2. PLANÄNDERUNGSVERFAHREN

Umgestaltung des Bahnknotens Stuttgart
 Ausbau- und Neubaustrecke Stuttgart - Augsburg
 Bereich Stuttgart-Weingarten mit Flughafenanbindung

Lageplan
 Gleisplanung, km 7,148 ... 7,842

Ort, Datum, Unterschrift:
 Ersatz für Plan-Nr.
 Ersetzt durch Plan-Nr.
 Anlage Planfeststellungsunterlagen
 Anlage 4
 Blatt 10B von 18

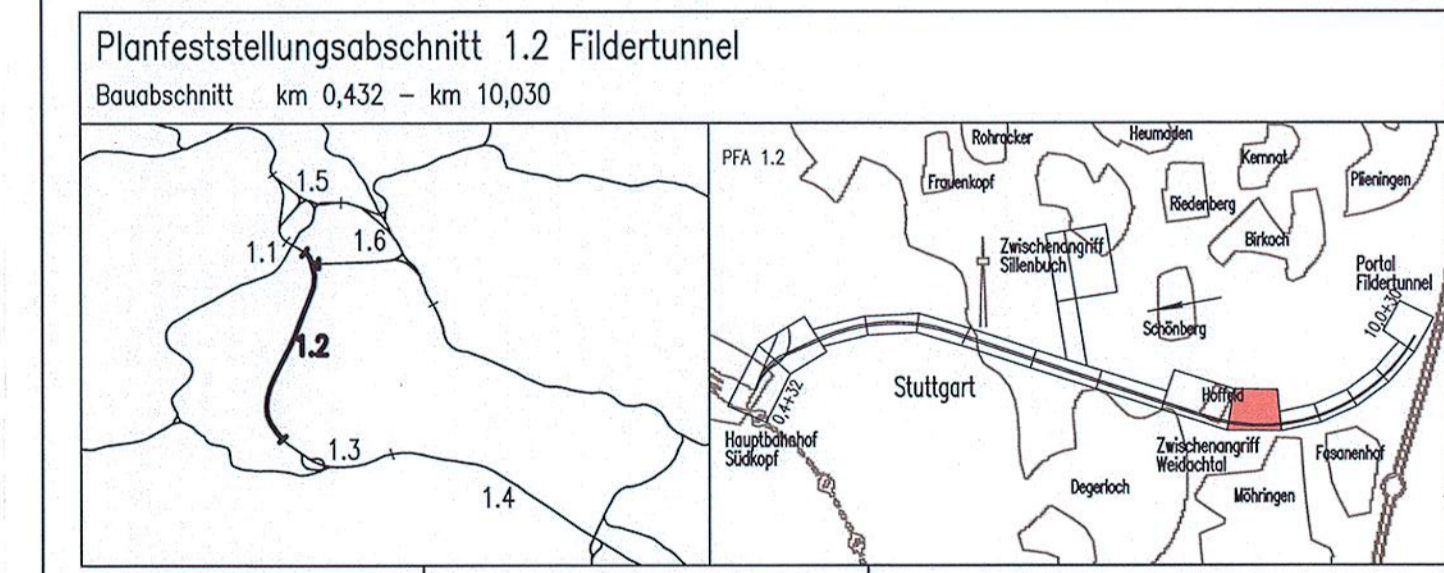
Verbindungsbauwerk 8 ergänzt	24.03.2010	Drost
	Änderungen bzw. Ergänzungen	Name:	Datum:

Index	Änderungen	Datum	Name
A	Entfall ZA Weilschloch	18.08.2003	gez. Marquardt
	Verschiebung Verbindungsbauwerk 8
